Ministero dell' Ambiente e della Tutela del Territorio e del Mare

Commissione Tecnica di Verifica dell'Impatto Ambientale – VIA e VAS

Parere n. 33 del 4/09/2020

<b>Progetto:</b>	<p style="text-align: center;"><i>Verifica di ottemperanza</i></p> <p><b>Porto di La Spezia - Intervento di protezione antifonica e relativo inserimento ambientale e paesaggistico lungo viale San Bartolomeo. Verifica di ottemperanza prescrizioni nn. 6 e 8 del Decreto Direttoriale n. 474/2015</b></p> <p style="text-align: center;"><b>ID_VIP 4355</b></p>
<b>Proponente:</b>	<p style="text-align: center;"><b>Autorità Portuale di La Spezia</b></p>

Figura 2 – Inquadramento a scala urbana dei punti di Monitoraggio di Rumore e Atmosfera

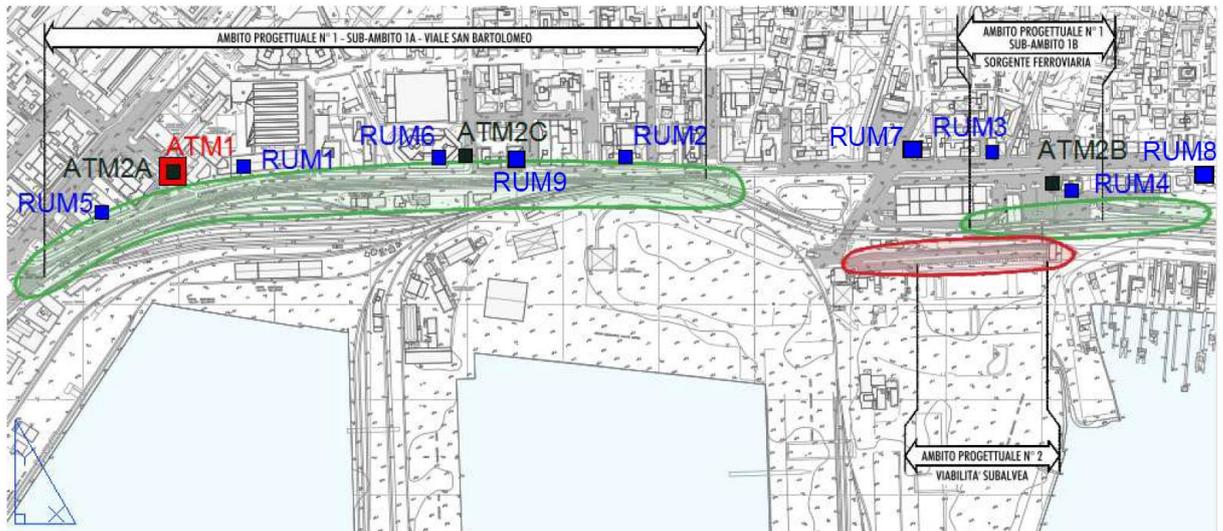
- I punti di monitoraggio per il rumore sono stati identificati nei pressi di recettori sensibili (Istituto Tecnico Industriale Giovanni Capellini\_ RSP06 da progetto definitivo) e in zone sensibili a potenziali impatti ambientali dovuti al cantiere. In questa fase vengono identificati dei punti approssimativi che mostrano caratteristiche adatte ad avviare campagne di monitoraggio. La scelta dei punti di monitoraggio è stata effettuata cercando di creare una rete di monitoraggio che copra interamente l'estensione dell'opera in progetto e che le campagne di misura siano organizzabili basandosi sul cronoprogramma. **I punti di monitoraggio definitivi verranno scelti in una fase secondaria dopo un opportuno sopralluogo per identificare possibili criticità per l'esecuzione delle campagne.** Nei capitoli successivi si mostreranno potenziali ricettori richiamando le sigle utilizzate nel Documento APS034b1 PD-GN.04 - Studio Acustico del Progetto Definitivo. Per quanto riguarda il monitoraggio di rumore si sono scelti sei punti, tre dei quali consigliati per il PMA da progetto definitivo (Documento APS034b1 PD-GN.04 Studio Acustico. In particolare sono stati utilizzati i ricettori RSP04, RSP06, RSP09, RSP14, RSP28, RSP32.

- La scelta dei punti di monitoraggio atmosferico è stata effettuata considerando le necessità di spazio e energia elettrica degli strumenti e in modo che si avesse delle misure il più possibile rappresentative delle emissioni da cantiere. Un punto (ATM2A) si trova nei pressi del ricettore sensibile RSP06 e un secondo punto nei pressi del ricettore RSP09-RSP10(ATM2C). Le campagne nei punti precedenti verranno effettuate per stimare gli impatti dovuti all'ambito AMBITO 1A mentre un terzo punto (ATM2B) è situato in una zona vicino agli AMBITI 1B/2 di cantiere.

- I punti di monitoraggio sono stati riportati nella figura seguente:

**VALUTATO**, quindi, che nell'ambito della prescrizione n. 6, **è stata definita la collocazione delle stazioni di monitoraggio del PMA relative a rumore e atmosfera risulta essere stata ottemperata;**
